2022年1月
I・T・O株式会社
営業本部

小型自動切替式調整器の取替のお願い

20 kg/h 自動切替式調整器の取替のお願い

<代替品について>

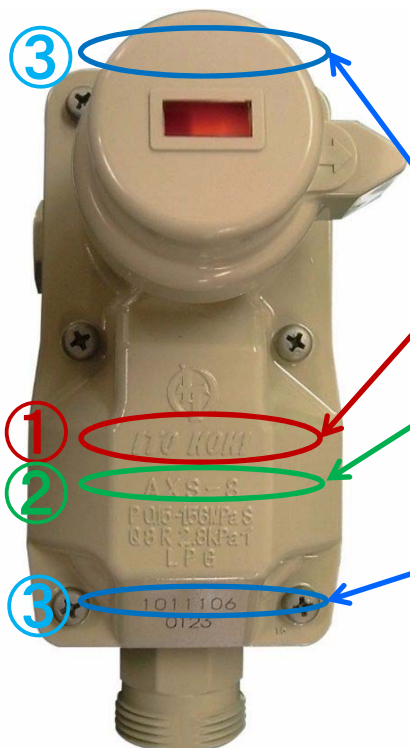
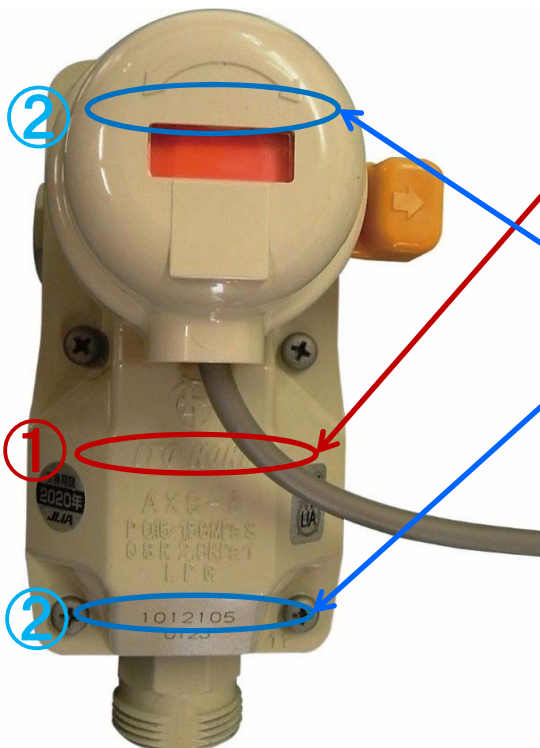
この度お取替えをお願いいたします、8 kg/h 小型自動切替式調整器の不具合要因は、入口ストレーナー部と中圧ノズルの嵌合部の隙間が大きくなっている物があり、通過した異物が調整器内に入り、安全弁が作動して閉止した際に、安全弁シール部に異物が噛み込んだことによるもの、および設置から不具合発生までの経年使用によるダイヤフラムの弾性低下によって気密性を保てなくなり、噛み込んだ異物が要因で、時間をかけて漏れに至ったと考えております。

代替品として提供させていただく製品は、入口部のストレーナーメッシュがより細くなっており、全般的な寸法の見直しにより、中圧ノズルとストレーナーの嵌合部がより密着されているため、異物が入りにくい製品となっております。

小型自動切替式調整器 (AXS-8Bシリーズ) 取替対象品の見分け方

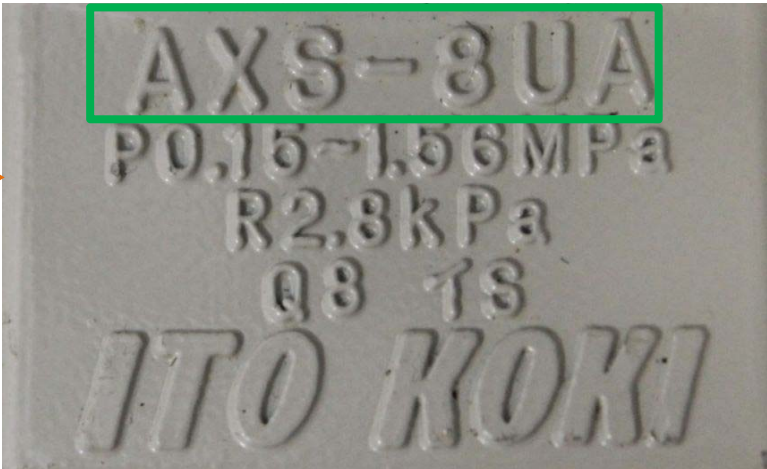
外観図	確認方法
	<p>①「ITO KOKI」と表示されているかご確認ください。 ・表示されていない場合は、他メーカー製なので対象外です。</p> <p>②「AXS-8」と表示されているかご確認ください。 ・表示されていない場合は、異なる機種なので対象外です。 ・型式名は「AXS-8B」ですが、<u>表示は「AXS-8」</u>になっています。</p> <p>③ 7桁のロットNo. が、 「0805101 ~ 1409113」 の範囲内であるかご確認ください。 ・<u>カバー部またはシグナル部に</u>表示されています。 ・下段の4桁の番号は、取替対象品を見分ける際には<u>使用しません</u>。 ・4本立、6本立、容器直結型に関わらず、 上記範囲内であれば対象品となります。</p>
<p>■問い合わせ先</p> <p>I・T・O株式会社 対策本部 0120-83-3781 (フリーダイヤル) 072-981-3781 (代表)</p>	<p>①～③がすべて該当していれば 取替対象品となります。</p>  <p>シグナル部に 表示されている場合</p>

20kg/h自動切替式調整器(AX-20Bシリーズ) 取替対象品の見分け方

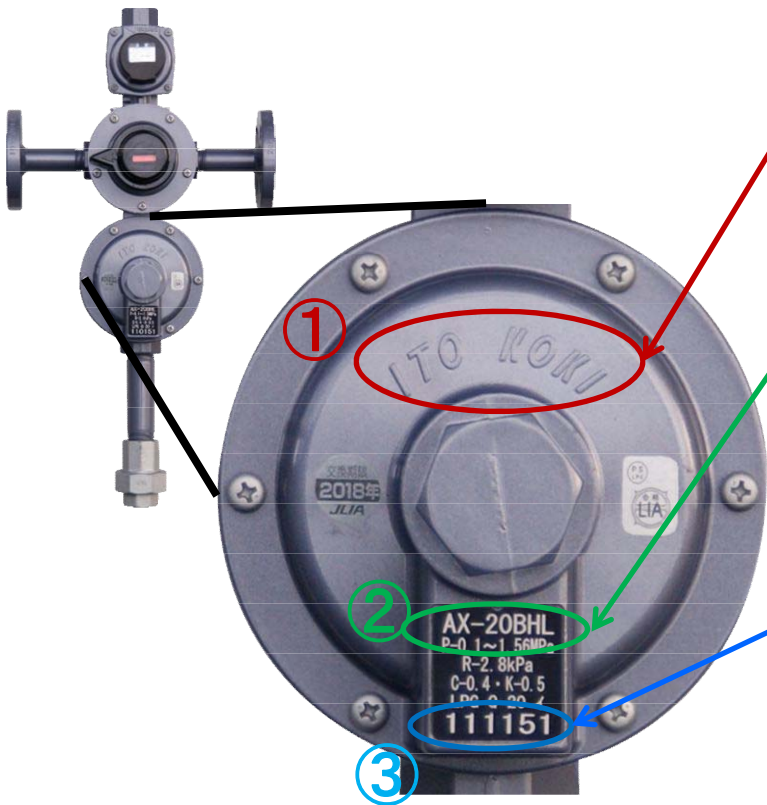
外観図	確認方法
 <p>① 「ITO KOKI」</p> <p>② 「AX-20B」</p> <p>③ 111201</p>	<p>① 「ITO KOKI」と表示されているかご確認ください。 ・表示されていない場合は、他メーカー製なので対象外です。</p> <p>② 「AX-20B」「TAX-20B」「AX-20BHL」 「TAX-20BHL」と表示されているかご確認ください。 ・表示されていない場合は、異なる機種なので対象外です。</p> <p>③ 6桁のロットNo. が、 「110301 ~ 150602」 の範囲内であるかご確認ください。 ・フランジタイプ、ねじ接続、4本立、6本立に関わらず、 上記範囲内であれば取替対象品となります。</p>
